Dodatek č. 1

Smluvní strany tímto prohlašují, že dne 18.05.2020 uzavřeli smlouvu o dílo, jejímž předmětem je provedení stavebních prací na veřejné zakázce s názvem: „**BESIP – II/279 Horní Bousov, úprava vjezdu do obce a VDZ**“ (dál jen „**Smlouva o dílo**“). Na základě dohody smluvních stran a ve vazbě na čl. XV. odst. 14.1 Smlouvy o dílo, uzavírají smluvní strany tento dodatek č. 1 ke Smlouvě o dílo (dále jen „**Dodatek č. 1**“).

Změnový list

Díličí změna 1: Změna zhotovení krajnice

Geodetické zaměření vrstev vozovky				
ŘEZ 1	konstrukce	měřená výška	rozdíl	
levá	SMA	291,195	0,036	
	ACL 16	291,159	0,062	
	ALP 16	291,097	0,051	
	ŠD 0-63	291,046	0,312	
	ŠD 0-63	290,734	0,286	
	Opuka	290,448	0,960	
	plan	289,488

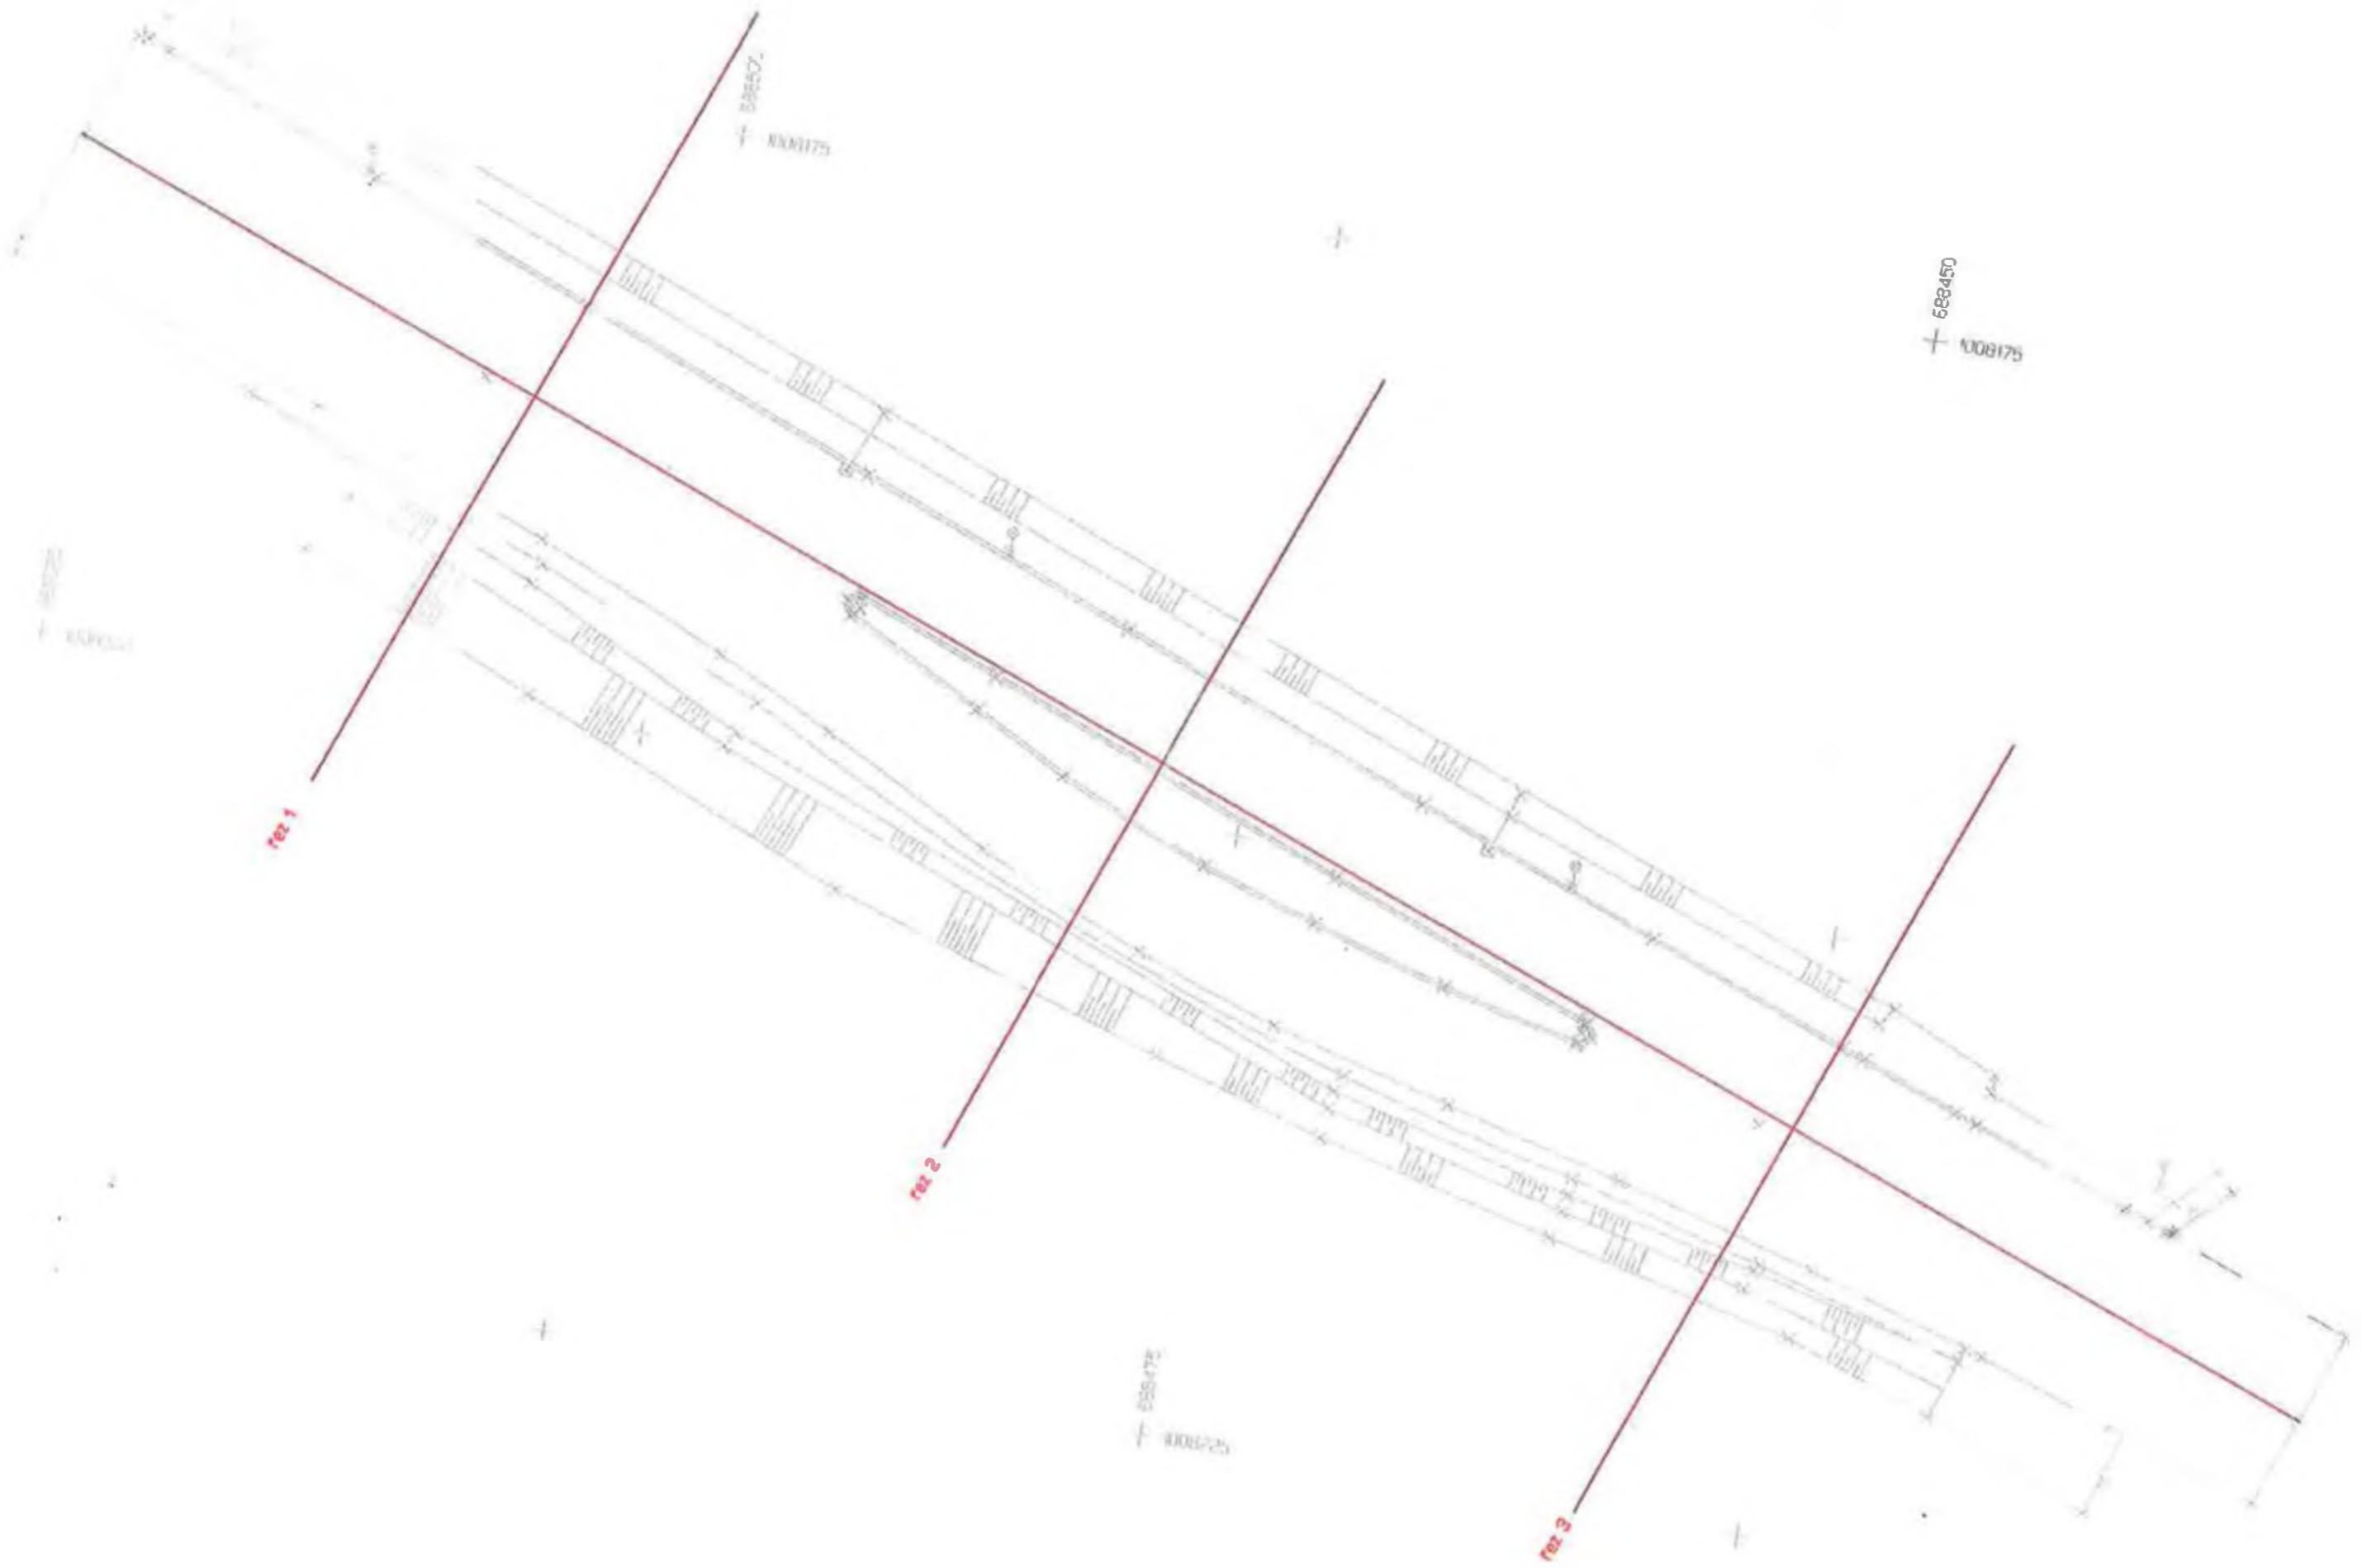
Předmětem změny je výměna nestabilního podloží. Dle ZDS byla navržena konstrukce komunikace pro automobilovou dopravu se zlepšením podloží v aktivní zóně ve vrstvě 30 cm. Během výkopových prací po odtěžení navrhované vrstvy dle ZDS bylo zjištěno nevyhovující jílovité a podmáčené podloží. Zhotovitel navrhl změnu provedení konstrukce komunikace. Nové řešení spočívá v prohloubení o dalších 30 cm nad rámec ZDS a v kompletní výměně podloží vyhovujícím materiálem.

Po zahájení prací byla zastižena nepoužitelná zemina do aktivní zóny (jílovitá zemina s vysokou plasticitou), kterou bylo nutné vyměnit za zeminu vhodnou do podloží komunikací. Tloušťka výměny aktivní zóny byla v rámci vyhodnocení na stavbě stanovena na 600 mm.

Autorský dozor s touto změnou tloušťky úpravy aktivní zóny komunikace souhlasí.

Statická zatěžovací zkouška podle ČSN 72 1006 - příloha A

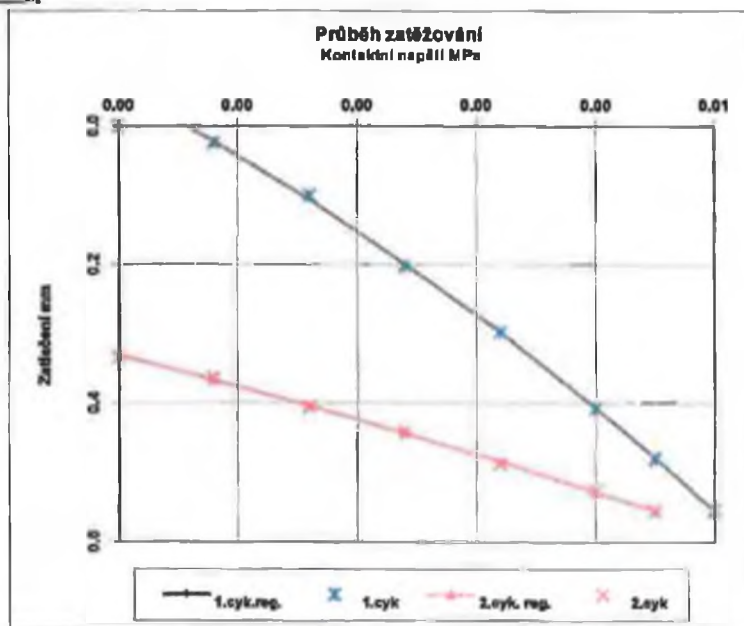
Hodnoty (MPa)	stanovené	požadované
E_{def1}	18,5	
E_{def2}	45,4	min. 45,0
E_{def2} / E_{def1}	2,46	max. 2,5
